**Veřejná zakázka
„Rekonstrukce gynekologicko-porodního oddělení“**

Vysvětlení zadávací dokumentace č. 3,4,5

Název veřejné zakázky:	„Rekonstrukce gynekologicko-porodního oddělení“
Název zadavatele: Sídlo zadavatele: IČO zadavatele: URL adresa: Oprávněná osoba zadavatele:	Nemocnice Havířov, příspěvková organizace Dělnická 1132/24, 736 01 Havířov IČ 00844896 www.nsphav.cz Ing. Norbert Schellong, MPH, ředitel
Kontaktní osoba zadavatele: Telefon: E-mail: Profil zadavatele:	JUDr. Rita Kubicová, advokátka +420 608 831 124 vzakazky@advokatkakubicova.eu https://msk.ezak.cz/profile_display_4.html

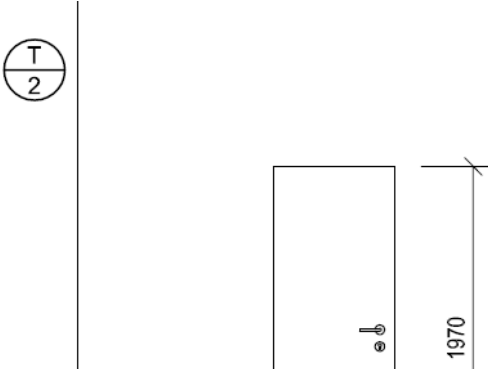
„obracím se na vás se žádostí na upřesnění položek č. 197,198,199. Jedná se o dodávku a montáž pracovních linek. V rozpočtu je odkaz na výpis sklenářských výrobků, avšak v tomto výpise se tyto položky nebo popis nenachází. Prosíme o dodání výpisu prvků vztahujícího se k těmto položkám. Dále je v technické zprávě v popisu truhlářských věcí materiál HPL a v popisu položek DTD laminovaná. Co tedy platí? Tímto žádáme i o adekvátní posun termínu pro odevzdání nabídky.“

Jedná se o zrcadla lepená na stěnu, jak je uvedeno ve výpisu výrobků. V položkách soupisu prací jsou místo zrcadel chybně uvedeny pracovní linky. Ostatní údaje, tedy označení, rozměry a počty výrobků platí.

Dveřní křídla budou opatřena vysokotlakým laminátem (HPL), ostatní truhlářské výrobky budou z laminované DTD, jak je uvedeno ve výpisu výrobků i v technické zprávě. Zadavatel neshledává důvod pro prodloužení lhůty k podání nabídek.
